GTM-NotaS2025-108

Deseándole éxitos en sus actividades diarias, por este medio nos dirigimos a usted en seguimiento a la información remitida por el Administrador del Mercado Mayorista, mediante el oficio con número de referencia GG-132-2025, que contiene el informe de la Versión Provisoria de la Programación de Largo Plazo correspondiente al Año Estacional 2025-2026, por lo que remitimos los requerimientos y observaciones del referido informe, detallados en los Anexos I y II de la presente nota.

**Anexo I**  
**GTM-Notas2025-108**

**Preámbulo de las observaciones al informe:**

**Requerimiento No. 2 Validación de la información utilizada para la Programación de Largo Plazo**

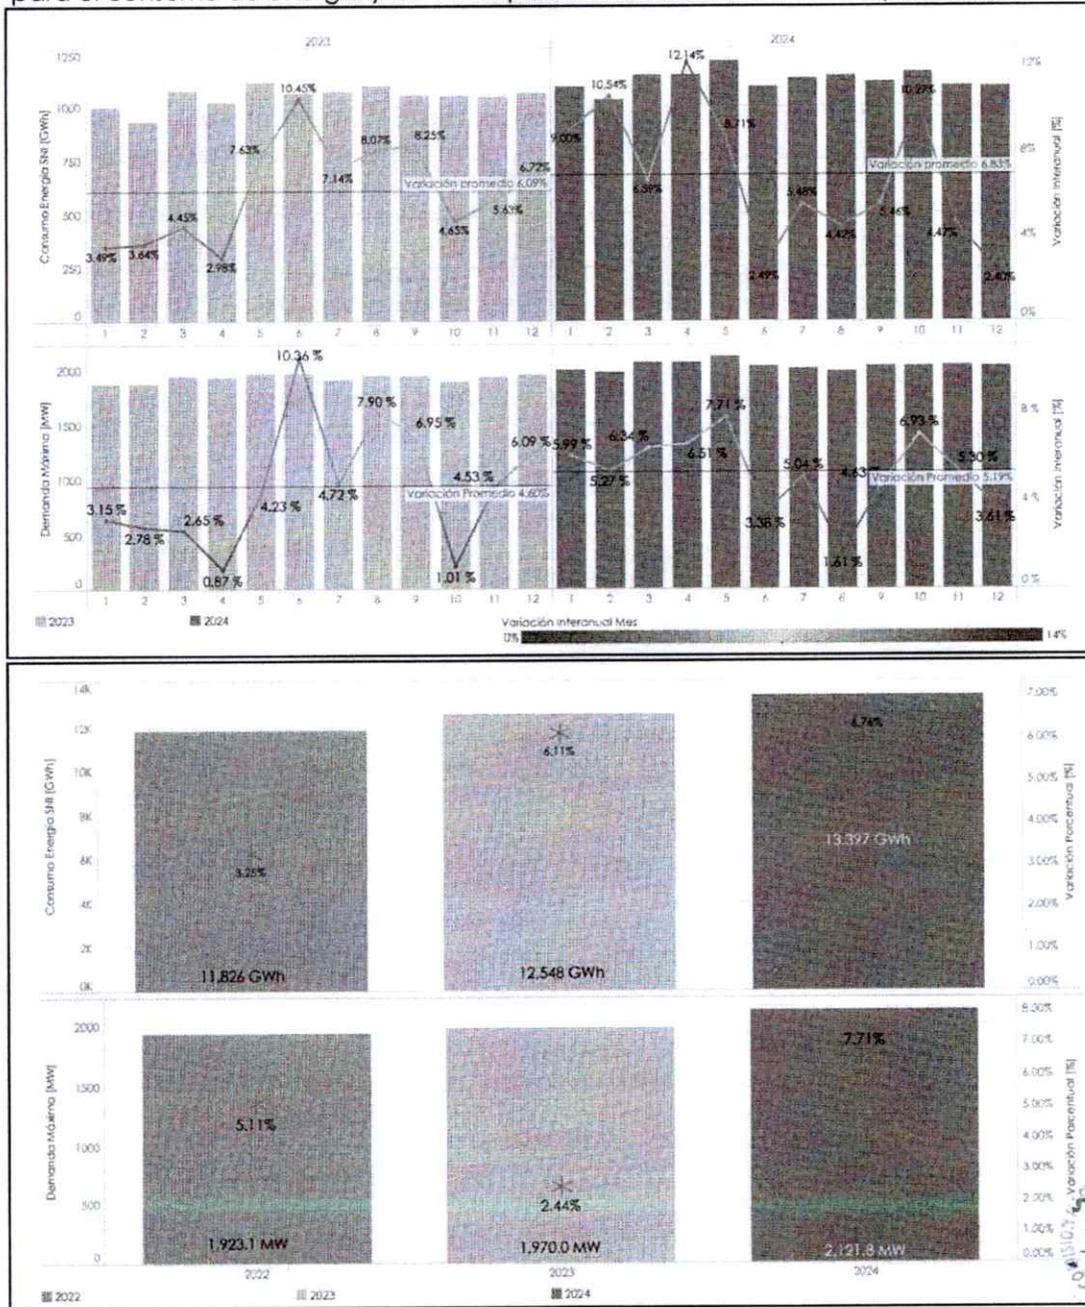
Antes del inicio del Año Estacional 2025-2026 debe remitir a la CNEE aquellos casos con los cuales no fue posible validar la información declarada por los Participantes, de conformidad con el segundo párrafo del numeral 1.2.4.1 de la NCC-1, por lo cual no deben quedar ningún proceso de validación después de la referida fecha.

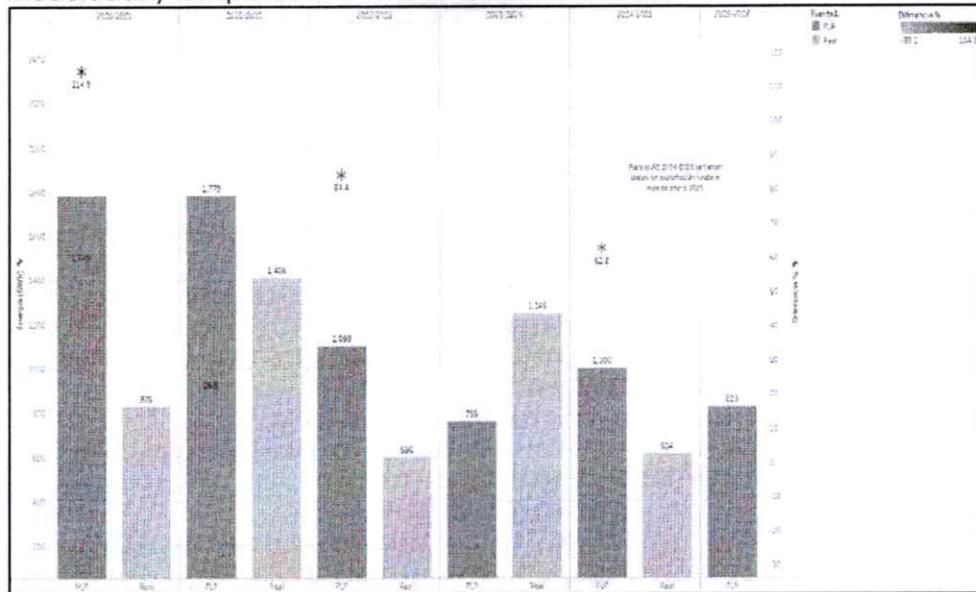
- g.i) Representar a las exportaciones de oportunidad como una demanda elástica y no inelástica como fue incluida, por las características de respuesta al precio.

- g.ii) Explicar la metodología de cálculo, los criterios o premisas para determinar que el valor de exportación para el horizonte de la Programación de Largo Plazo será de 823.12 GWh, dado que no está sustentado en lo descrito en el informe.
- g.iii) Establecer un indicador de seguimiento sobre los criterios utilizados para el modelado, ya que se han presentado diferencias entre las exportaciones modeladas y las que efectivamente se han realizado.

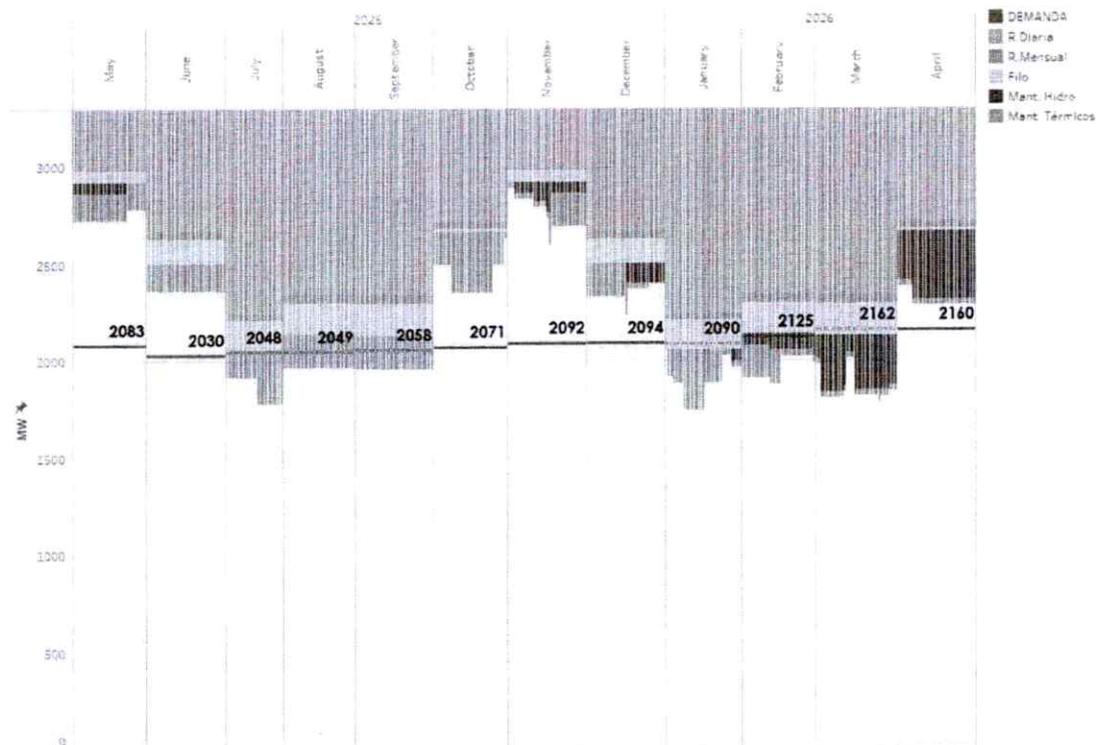
- b) Con relación a lo anterior, se solicita el análisis técnico que justifica que se minimiza el sobrecosto de operación, que fundamenta los mantenimientos durante los meses de enero a marzo de 2026 que se programaron para varias unidades de Chixoy, Xacbal Delta y Jaguar.
